MODIFICATION N°3 DU PLAN LOCAL D'URBANISME

PROCES VERBAL

Dossier N°: E24000098/67

Objet : Enquête Publique E24000098/67
Procès verbal
Demande de mémoire en réponse

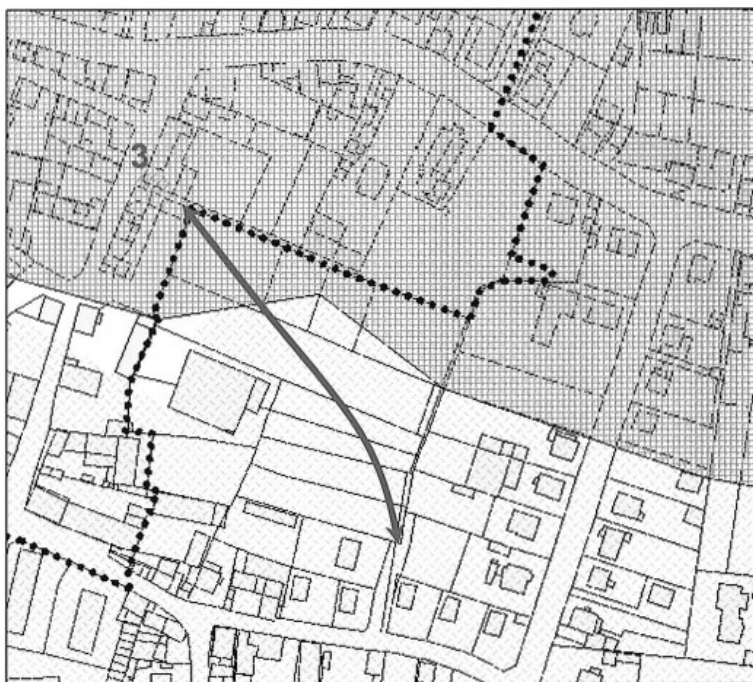
En dehors du secteur AUa, qui aujourd'hui n'est pas viabilisé et que la commune souhaite reclasser en secteur AU, Horbourg-Wihr dispose encore d'emplacements viabilisés disponibles dans les autres secteurs AUa, notamment dans les lotissements du Kreutzfeld et du Schlossfeld (Césars). D'autre part elle dispose également d'environ 8 ha de dents creuses en zones UA & UC, ainsi que des grandes propriétés mutables au centre de la commune.

Le rapport de présentation met l'accent sur la nécessité « *aujourd'hui de mettre les équipements, les infrastructures, et le système d'assainissement collectif, à niveau par rapport au nombre d'habitants de la ville, et de résorber les problèmes en matière de circulation automobile* ».

- a. Pourriez-vous apporter des précisions en ce qui concerne la capacité de la station d'épuration par rapport au nombre d'habitants ?**
- b. Pourriez-vous indiquer le nombre de véhicules/jour de l'axe principal sur lequel devrait déboucher les véhicules en provenance du secteur AUa s'il restait urbanisable ?**
